株式会社カワムラサイクル
神戸市西区上新地3丁目9番1
TEL078-969-2800 FAX078-969-2811

価格改定及び仕様変更等のお知らせ

●販売終了（廃番）のお知らせ

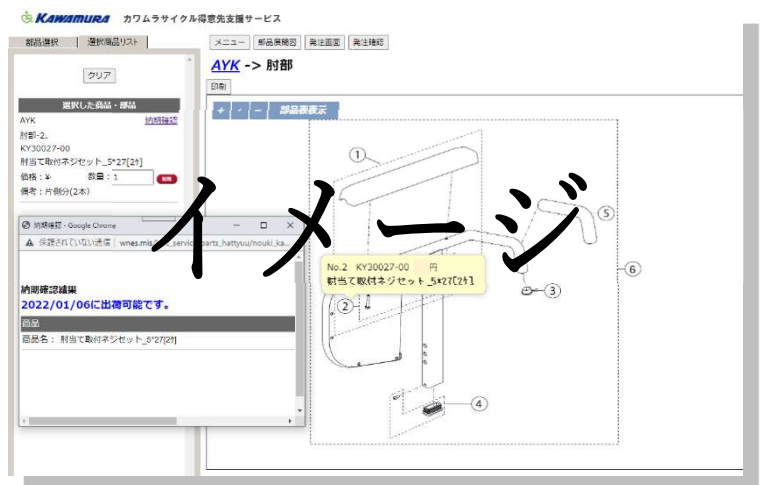
商品名	終了時期	後継商品
<KY90329> バックサポート・ディープ	2024年2月29日(木) 受注分迄	—
2週間オーダー参照シート内 ①-2-24 車輪 ハイポリマータイヤ 24inのご選択	2023年12月28日(木) 受注分迄	—
2週間オーダー参照シート内 ⑩-7 駐車用ブレーキ エッグストップ(黒) のご選択		—
2週間オーダー参照シート内 ⑬A 適合調整シート 背クッション 黒色 座クッションN色・S色のご選択		—
